Keuringsverslag van een elektrische laagspanning- en zeer lage spanningsinstallatie

NIET CONFORM

Straatnaam	Diestsesteenweg
Huisnummer	410
Busnummer	
Postcode	3202
Gemeente	Aarschot
Land	België

Controlebezoek van een oude huishoudelijke elektrische installatie van een wooneenheid bij verkoop op vraag van de verkoper volgens (KB 08/09/2019) - AREI Boek 1- 8.4.2. en 8.2.1. en 4.2.4.3.

Afbelding schakel- en verdeelbord:

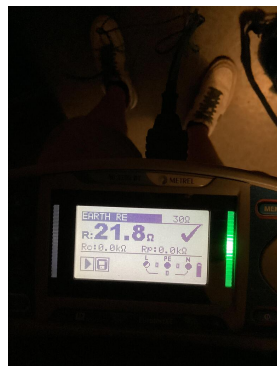
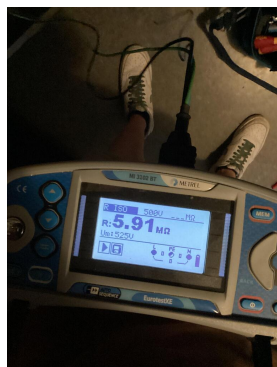
15.10 Niet gebruikte invoeringen van het verdeelbord zijn niet correct of onvoldoende afgedicht. (Boek 1 Afdeling 5.1.4. en 4.2.2.3.) Zie foto.
